WYJAŚNIENIA DO SWZ V

dotyczy: postępowania o udzielenie zamówienia publicznego pn.: „Rozbudowa istniejącego składowiska odpadów innych niż niebezpieczne i obojętne o III sektor składowiska zlokalizowanego w Bielsku-Białej przy ul. Krakowskiej 315 d” nr ref. 1/ZP/ZGO/2024

Rysunek 1 Wykres prognozy produkcji biogazu składowiskowego – sektor nowy

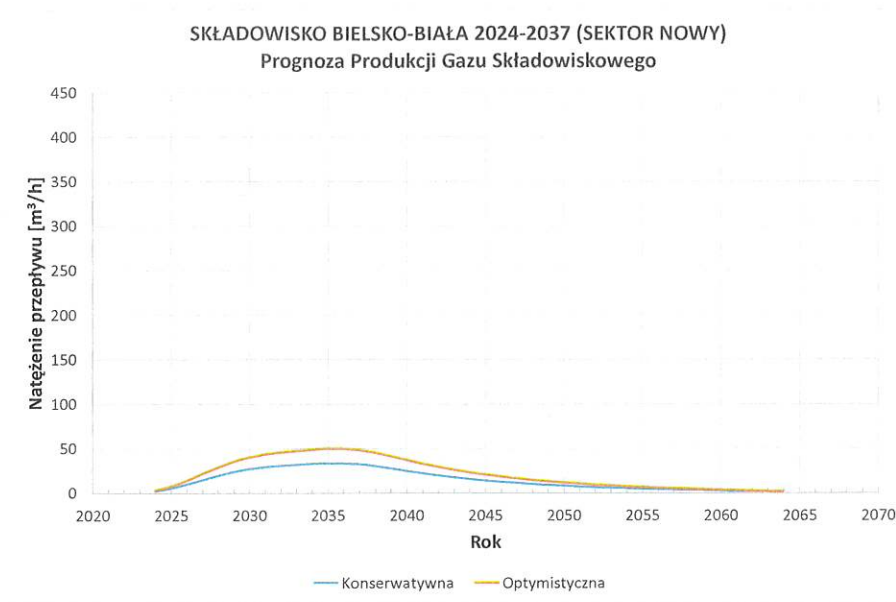
- wskazanie ilości i składu gazu składowiskowego dla których ma być zaprojektowana i wykonana instalacja aktywnego odgazowania.
- inwentaryzację istniejącej sieci odgazowania.

Ilość gazu składowiskowego oraz jego skład zależy o ilości i rodzaju składowanych odpadów, a te dane są zawarte w SWZ. A zatem Wykonawca dysponuje danymi niezbędnymi do ustalenia potencjalnej ilości i składu gazu składowiskowego w ujęciu czasowym. W tym zakresie Zamawiający nie dysponuje ścisłymi danymi, gdyż przedmiotowy obiekt jest dopiero w fazie koncepcyjnej. Jednocześnie z uwagi na horyzont czasowy funkcjonowania obiektu oraz zmienność składu odpadów, podlegających składowaniu ilość gazu będzie zmienna w czasie, dlatego przy projektowaniu tego zagadnienia trzeba skorzystać z modeli i danych

literaturowych. Niemniej jednak w 2023r. Zamawiający opracował prognozę dotyczącą ilości gazu mogącego powstać w ramach eksploatacji sektora III, której wyniki zamieszczono poniżej.

W związku z powyższym wymagana przez Zamawiającego infrastruktura powinna zapewnić przejęcie i unieszkodliwienie gazu w ilościach wynikających przynajmniej z wariantu optymistycznego. Zdaniem Zamawiającego na tym etapie postępowania inwentaryzacja istniejącej sieci odgazowania nie jest Wykonawcy potrzebna.
